La Gronda di Genova

DIBATTITO PUBBLICO
1 febbraio – 30 aprile

“La dichiarazione di Autostrade per l’Italia”
Parte seconda

LA POSIZIONE DI ASPI SULLE QUESTIONI EMERSE E
SULLE PROPOSTE ALTERNATIVE

2.1.2.2 Le preoccupazioni di Crevari rispetto alla possibile riattivazione della frana storica

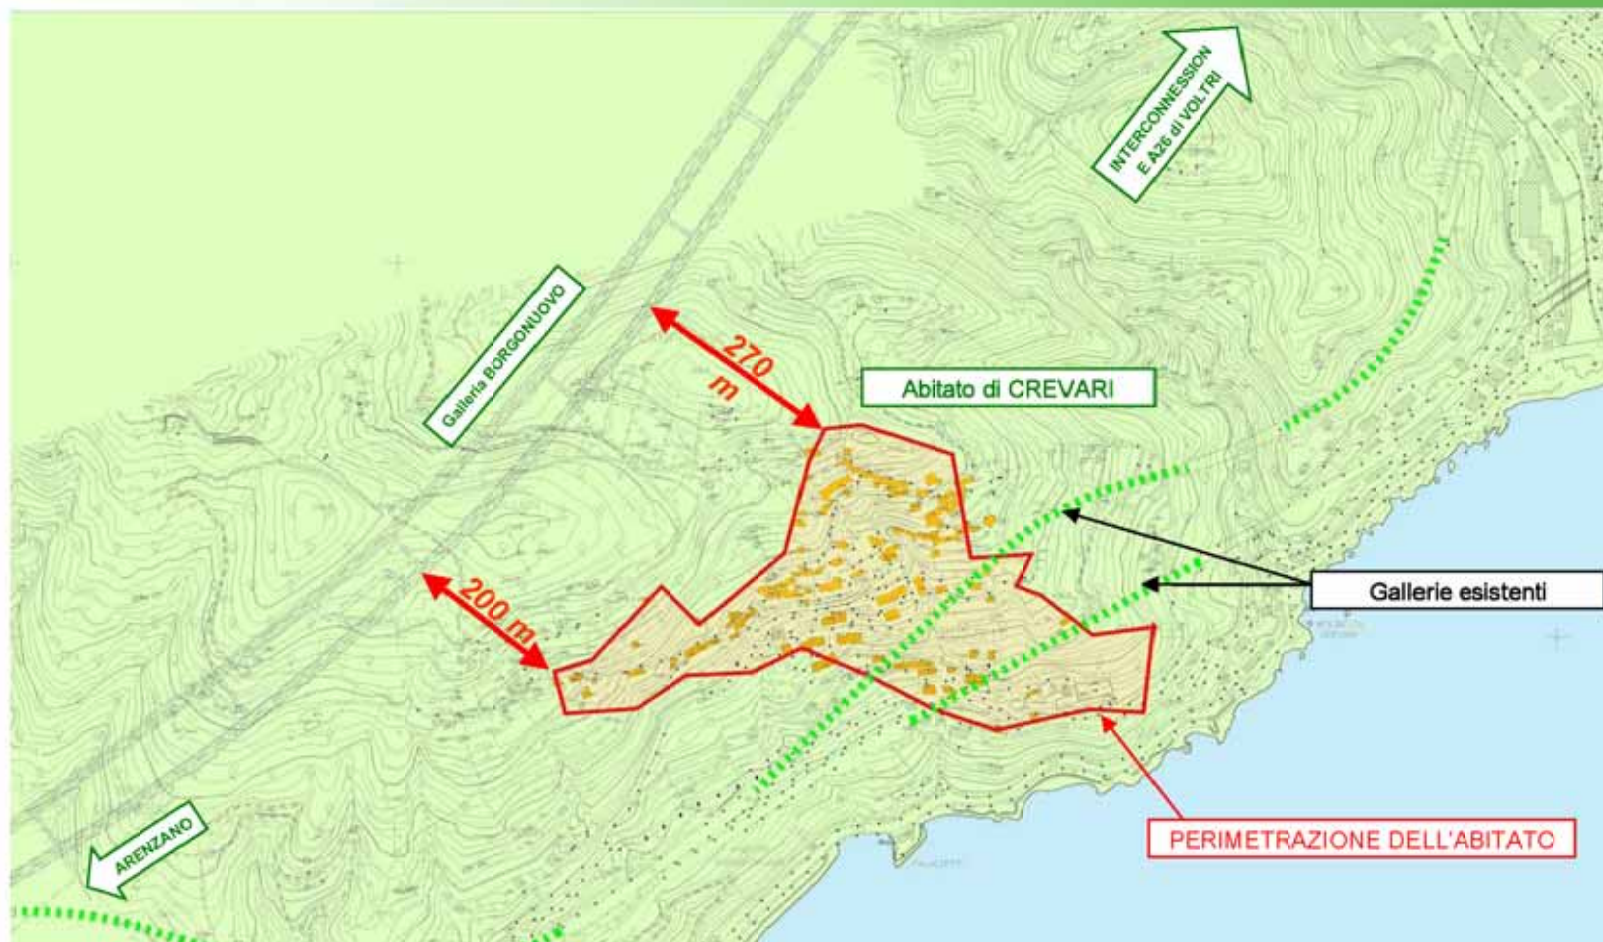
Per quanto sopra, gli scriventi richiedono fermamente un cautelativo spostamento verso monte delle due gallerie (inizialmente ipotizzate), rispetto alle propaggini del paese, di una distanza planare minima di 200 metri (o distanze superiori se tecnicamente necessarie) determinabili a cura e responsabilità dei progettisti delle opere, mentre il Comitato avrà cura di esigere, prima dell'inizio delle stesse, il monitoraggio del territorio a mezzo di un'adeguata mappatura di spie.

La posizione di Aspi è che il progetto pubblicato ha già tenuto conto delle prescrizioni contenute nell'esposto richiamato, riguardante le distanze minime (200 m) delle nuove gallerie dall'abitato di Crevari. Aspi ha comunque dichiarato la propria disponibilità a confrontarsi con esperti di fiducia del territorio nel corso degli approfondimenti progettuali successivi.

Planimetria progetto pubblicato (PPA 2008 – soluzione comune a tutti i tracciati)

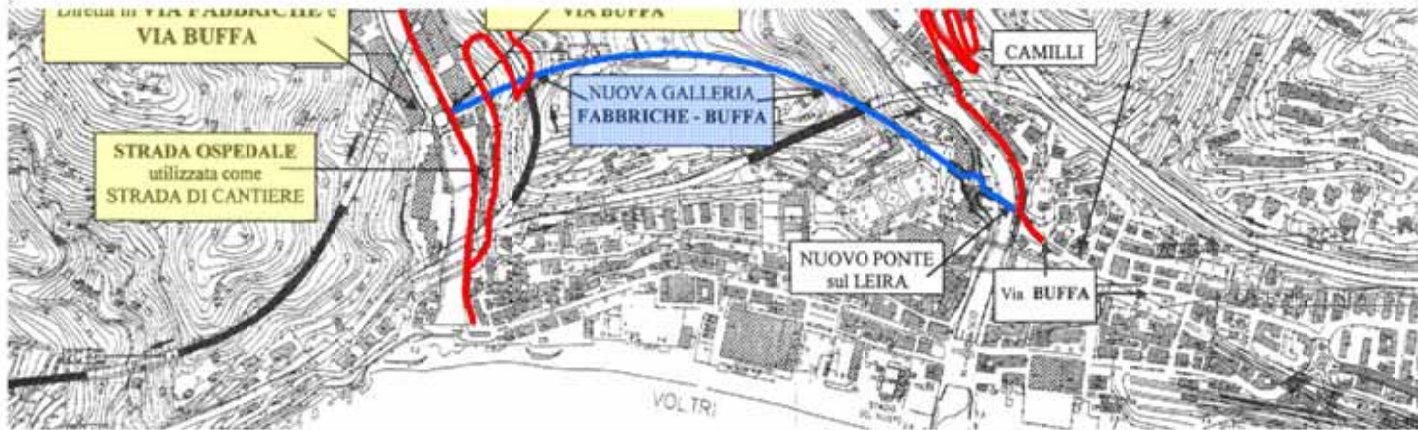
Aspi condivide le criticità emerse durante il Dibattito, di seguito evidenziate, che dovrà affrontare con il nuovo progetto:

- Eccessiva invasività delle rampe di connessione tra la A26 e la Gronda in Val Cerusa
- Eccessiva invasività delle rampe di connessione tra la A10 e la Gronda in Val Leiro
- Necessità di alleggerire ulteriormente il nodo nel suo complesso
- Necessità di individuare una cantierizzazione in grado di minimizzare gli impatti di tale fase, soprattutto laddove venisse confermata la presenza di amianto nella galleria Voltri

Soluzione 4 - tipologia di viadotto strallato

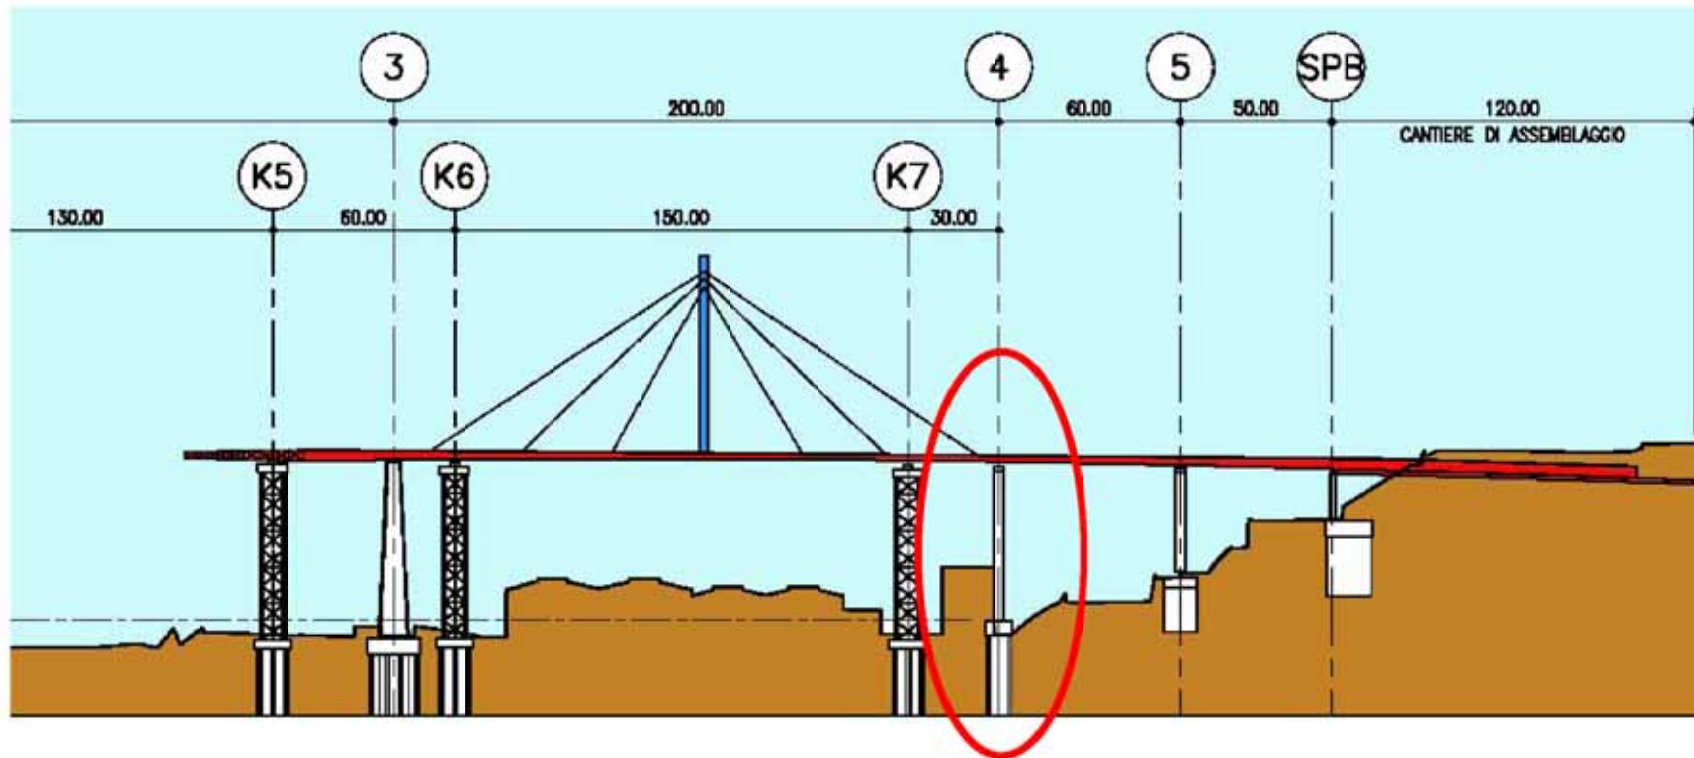
- Si conferma l'impatto permanente costituito dalla realizzazione della pila n. 4 in corrispondenza di una porzione del fabbricato uffici che sorge sul margine della via Perrone. Ovviamente tale tipo di impatto è ineliminabile e la suddetta criticità è gestibile solo tramite la preventiva delocalizzazione in altro sito (a cura e spese di Aspi) delle funzioni svolte in tale edificio.

Soluzione 4 - tipologia di viadotto strallato

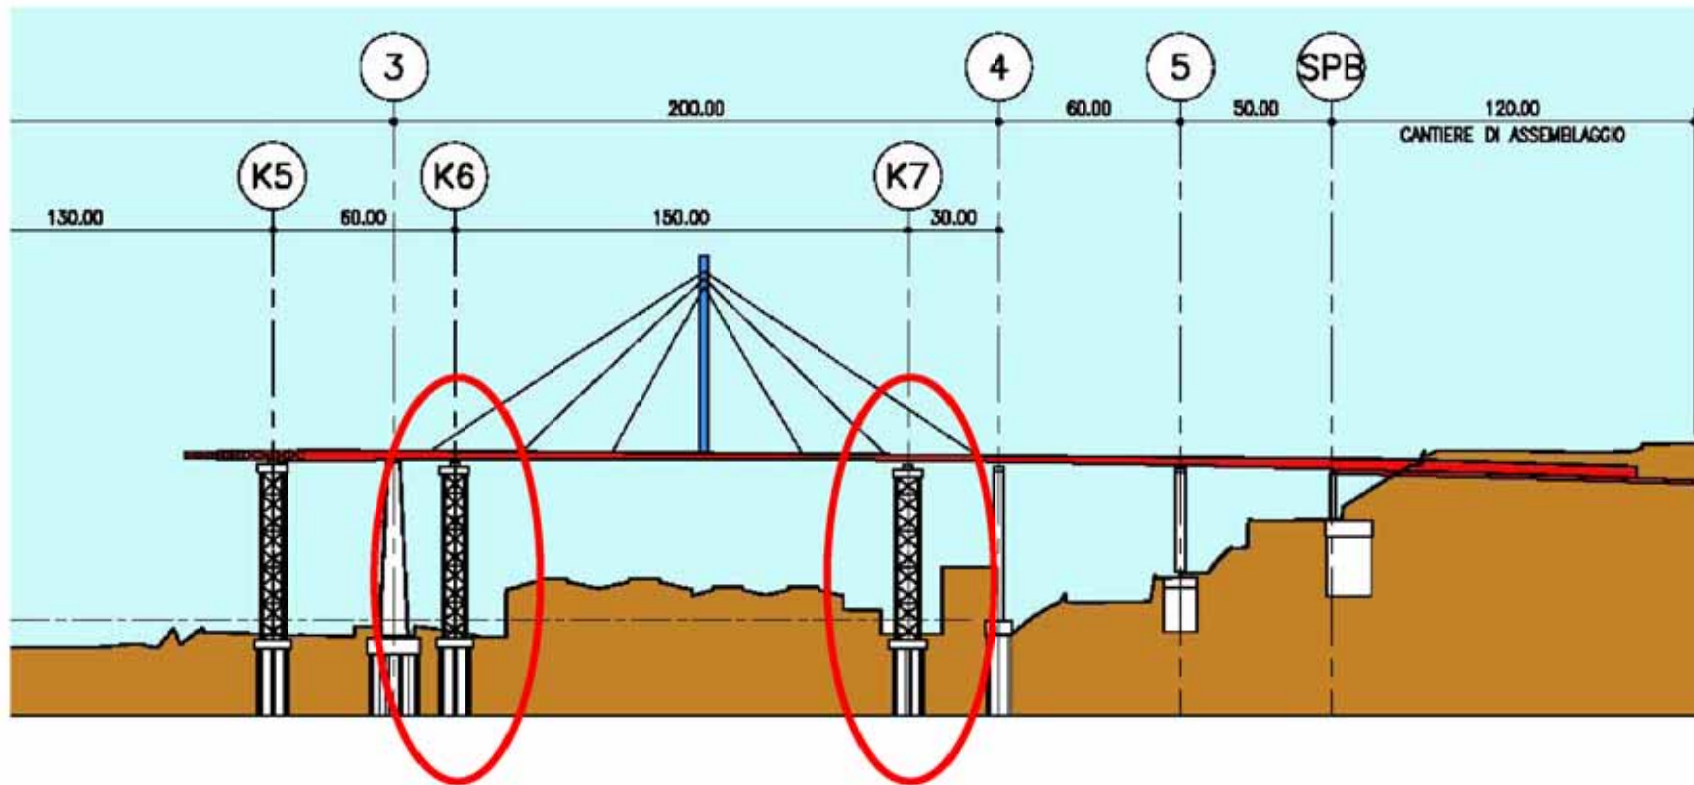
- La criticità delle pile provvisorie K6 e K7 che riducono la mobilità interna dei mezzi rispettivamente sul "parcheggio Dipendenti" e su via Magnolie, non sussiste per la K6 ed è superabile per la K7 in relazione alla disponibilità di spazio che consegue alla demolizione dell'edificio uffici cui al punto precedente.

Soluzione 4 - tipologia di viadotto strallato

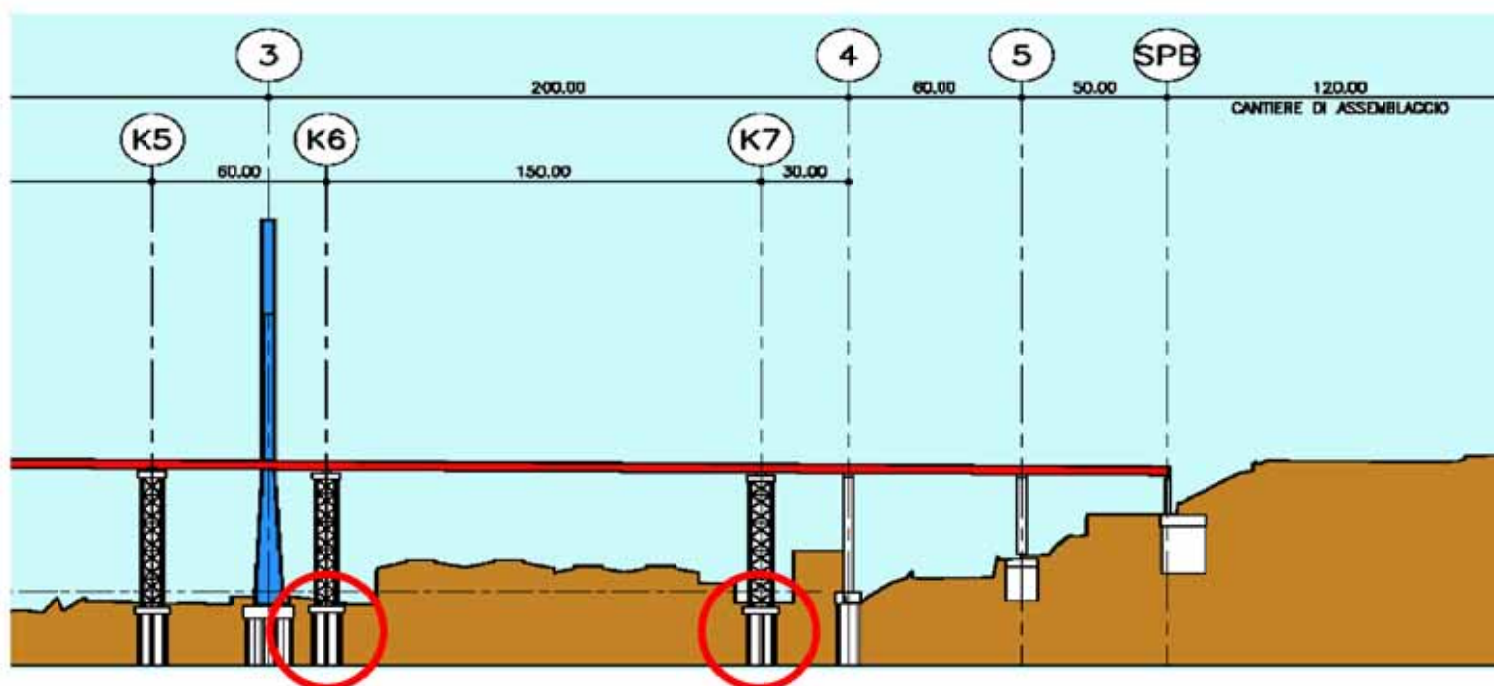
- Sarebbe invece rimasto da approfondire nelle successive fasi progettuali l'aspetto della vicinanza delle pile provvisorie ai basamenti dei macchinari posti all'interno dello stabilimento per le possibili interferenze fra le vibrazioni connesse alla fase di scavo per le fondazioni delle pile con le tolleranze da garantire nelle lavorazioni meccaniche di precisione Ansaldo.

Soluzione 4 - tipologia di viadotto strallato

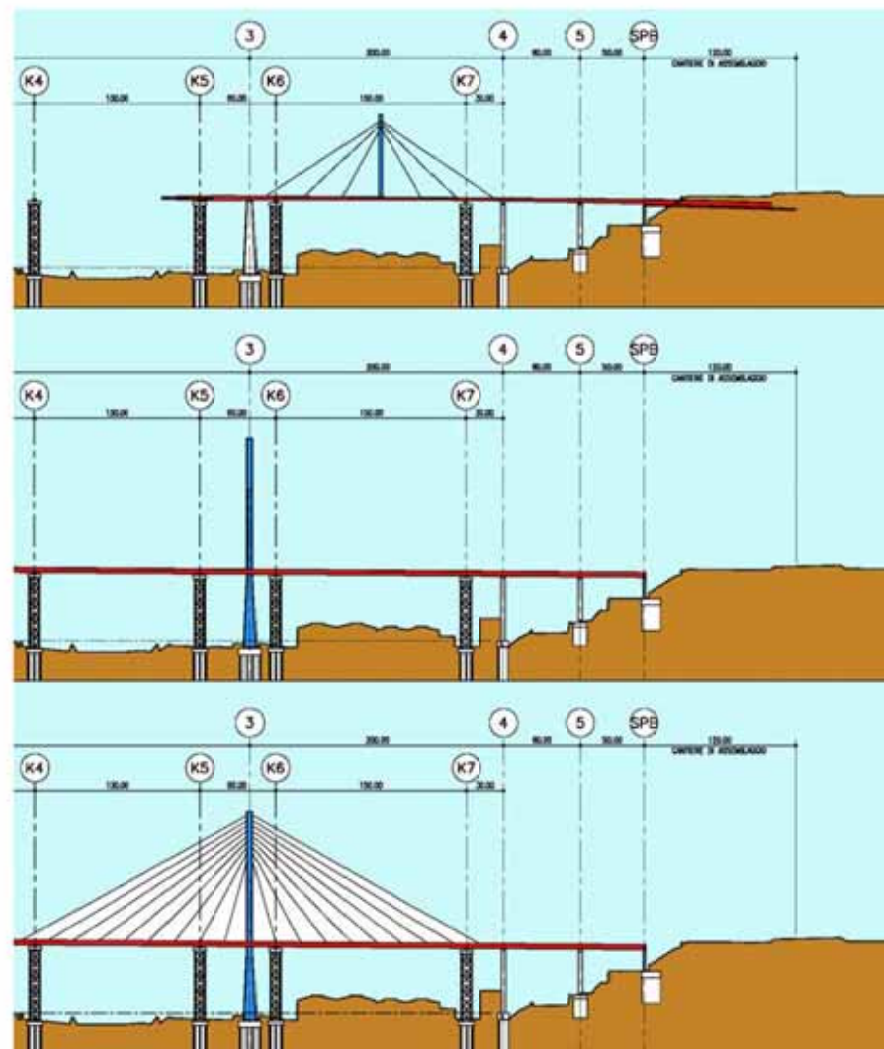
- La fase di varo dell'impalcato, per la porzione al di sopra dello stabilimento, avrebbe impegnato una fase temporale di poche settimane, quindi compatibile con le presumibili sospensioni dell'attività produttiva per le operazioni di manutenzione annuale, così da operare in sicurezza rispetto ai lavoratori dell'impianto.

Soluzione 4 - tipologia di viadotto ad arco

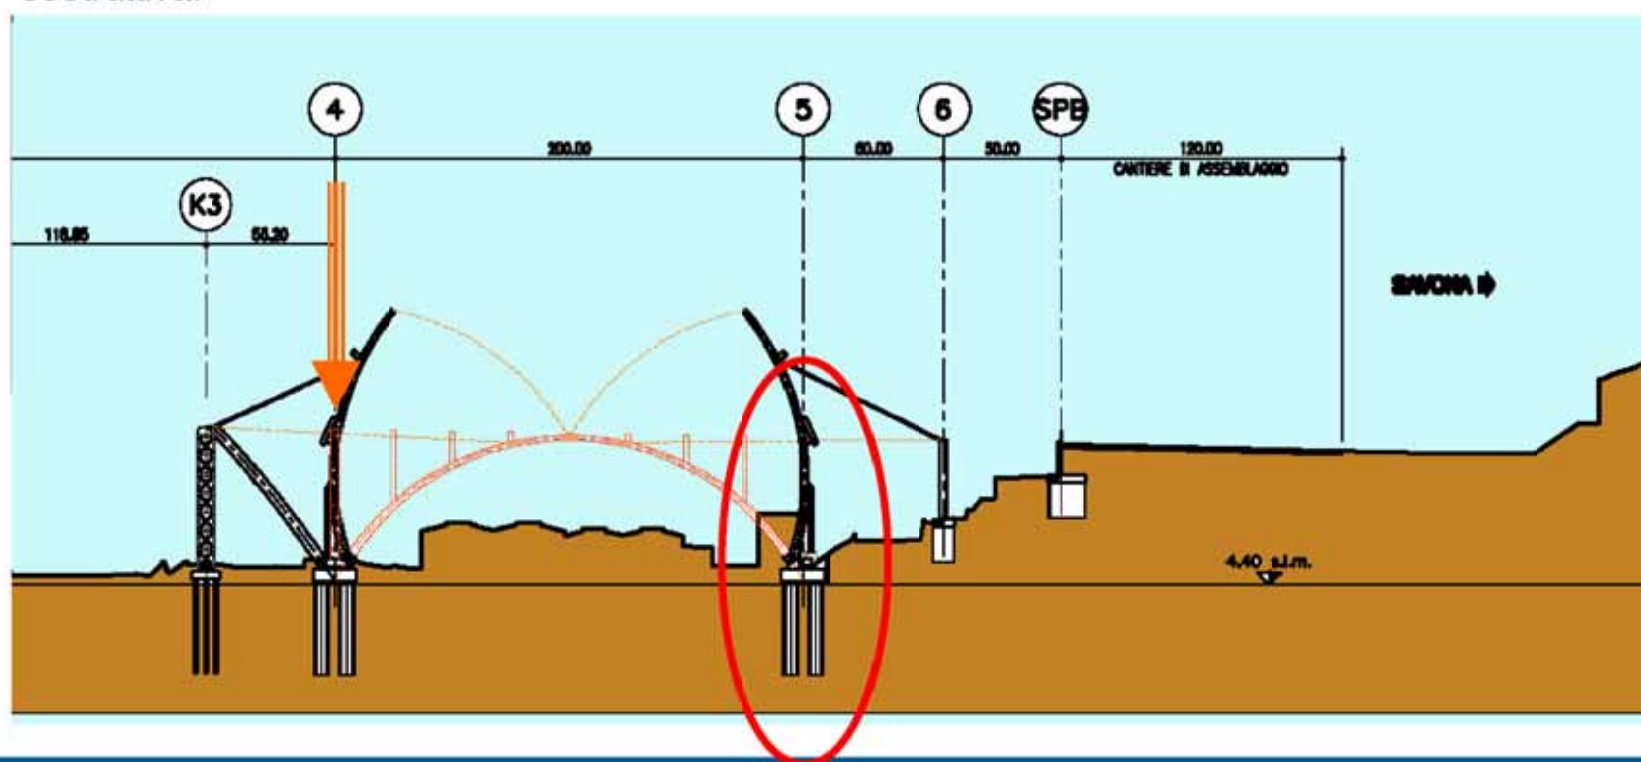
- Si conferma l'impatto permanente costituito dalla realizzazione della pila n. 5 in corrispondenza di una porzione del fabbricato uffici che sorge sul margine della via Perrone. Ovviamente tale tipo di impatto è ineliminabile e la suddetta criticità è gestibile solo tramite la preventiva delocalizzazione in altro sito (a cura e spese di Aspi) delle funzioni svolte in tale edificio.
- L'interferenza con le pile, presente nella Soluzione 4, è superata dalla diversa tipologia costruttiva.

Soluzione 4 - tipologia di viadotto ad arco

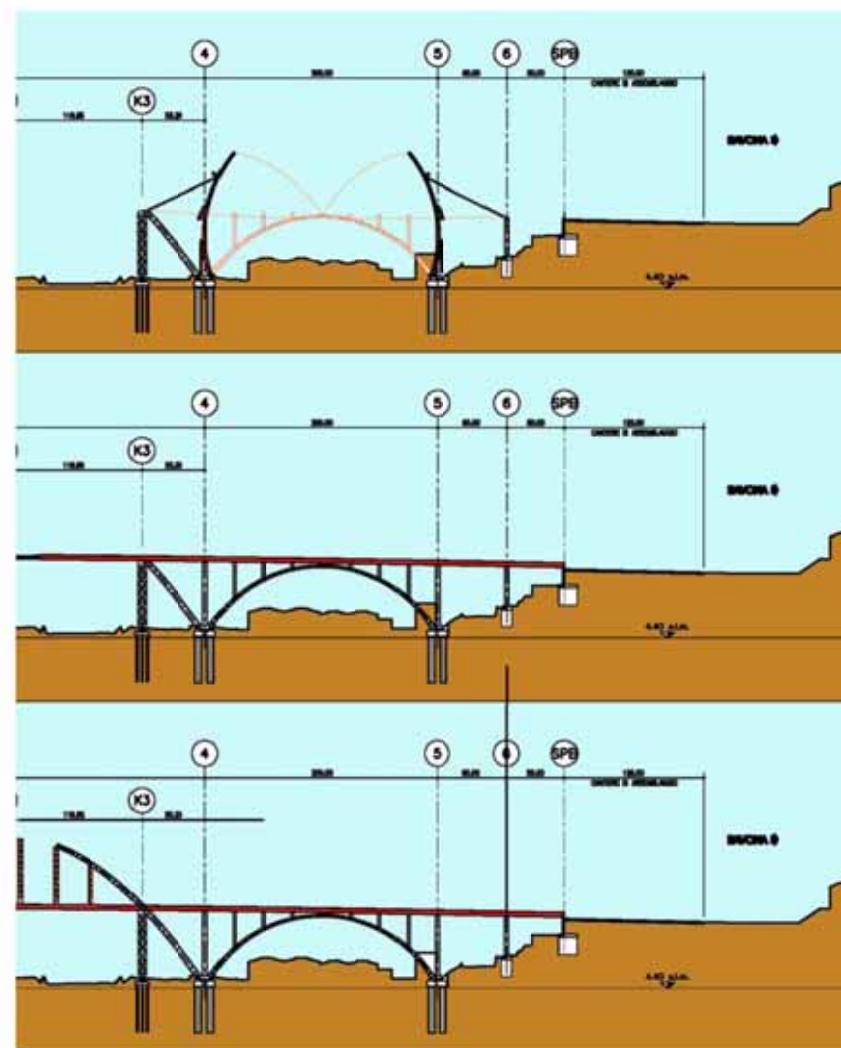
- Per quanto attiene alla fase di varo, la metodologia costruttiva "ad arco" prevede la chiusura degli archi strutturali prima del varo vero e proprio dell'impalcato, che pertanto in questa soluzione non è problematico. Per quanto riguarda invece la realizzazione dell'arco ed il suo posizionamento al di sopra dello stabilimento, il montaggio dei semiarchi era previsto in verticale e quindi sull'intorno dell'impronta delle pile, senza interferenze con lo stabilimento. La successiva fase di assemblaggio in posizione definitiva avrebbe impegnato una fase temporale di poche settimane, quindi compatibile con le presumibili sospensioni dell'attività produttiva per le operazioni di manutenzione annuale, così da operare in sicurezza rispetto ai lavoratori dell'impianto.

Soluzione 5 – passaggio a sud del Morandi

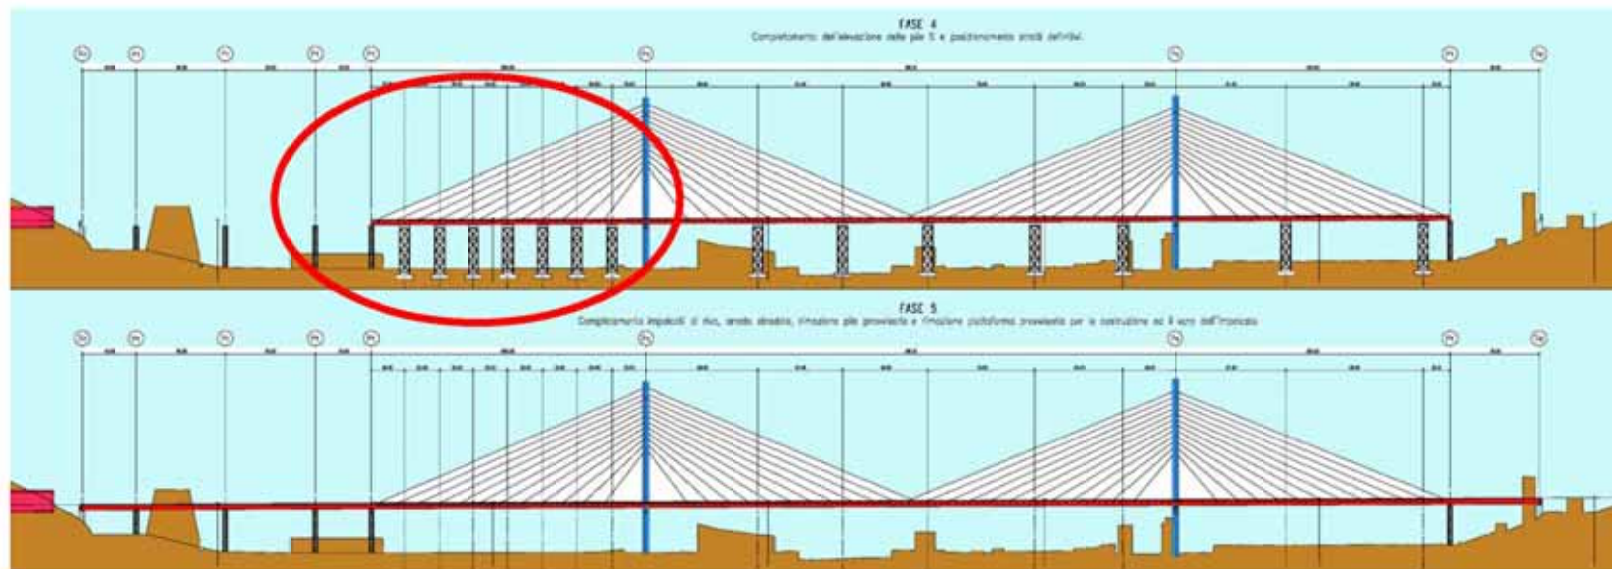
- In questa soluzione è **assente un impatto diretto** tra l'area Ansaldo e la struttura del nuovo **viadotto di attraversamento**. E' presente invece la **criticità in via provvisoria e permanente** tra i viadotti sui quali vengono impostate le **rampe di ingresso-uscita in carreggiata ovest per l'A10 attuale con l'edificio mensa di Ansaldo**
- Successivi approfondimenti progettuali relativamente ai viadotti in questione, avrebbero potuto minimizzare l'impatto delle pile nei confronti della mobilità interna dell'Ansaldo sia in fase provvisoria che in esercizio. Per quanto attiene alla servitù prodotta sulla mensa, per la fase di cantierizzazione, sarebbe stata necessaria la ricollocazione temporanea in altro sito di tale funzione (a spese di Aspi) mentre sarebbe stato possibile mantenere in funzione l'edificio mensa per la successiva fase di esercizio della nuova opera.
